# 改善箇所説明図

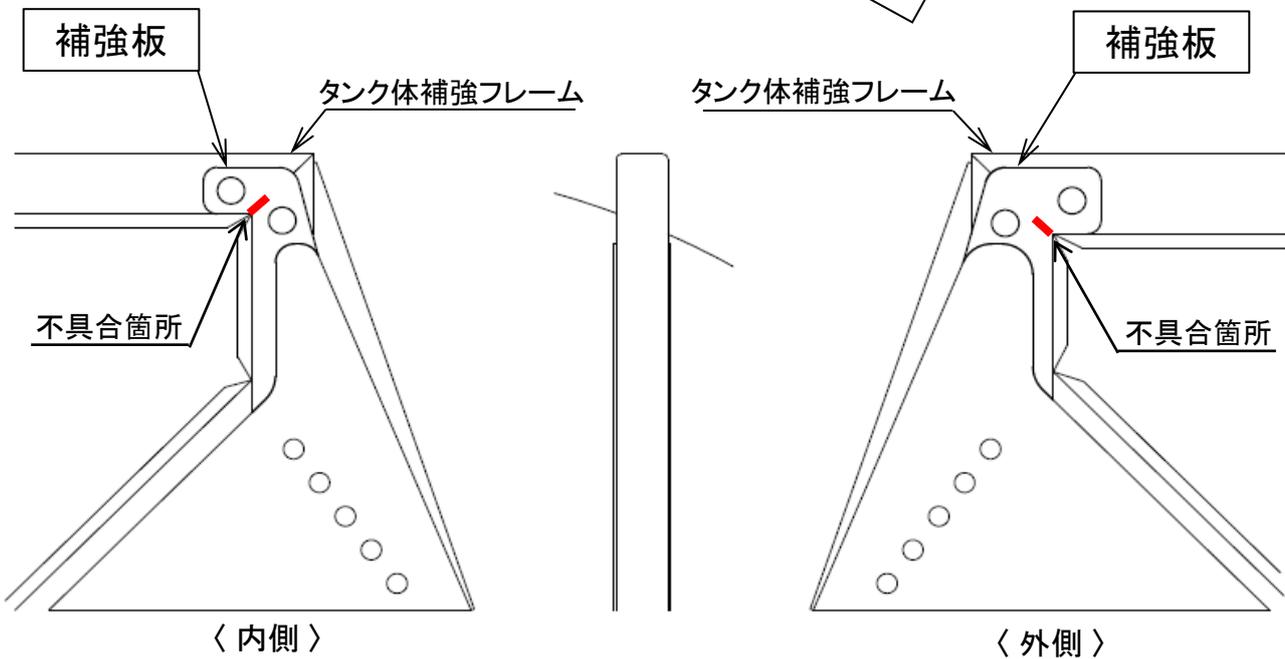
ステンレス製粉粒体運搬セミトレーラにおいて、タンク体補強フレームの構造強度の評価が不適切なため、タンク体補強フレームの溶接部の強度が不足しているものがある。そのため、走行時(旋回や段差乗り換え等)の衝撃により、溶接部に亀裂が発生し、そのまま使用を続けると、溶接部が破断するおそれがある。

全車両、タンク体補強フレームのコーナー部に補強板を取付ける。なお、当該部位を点検し、亀裂が発生している場合は、補修を行った後、補強板を取付ける。
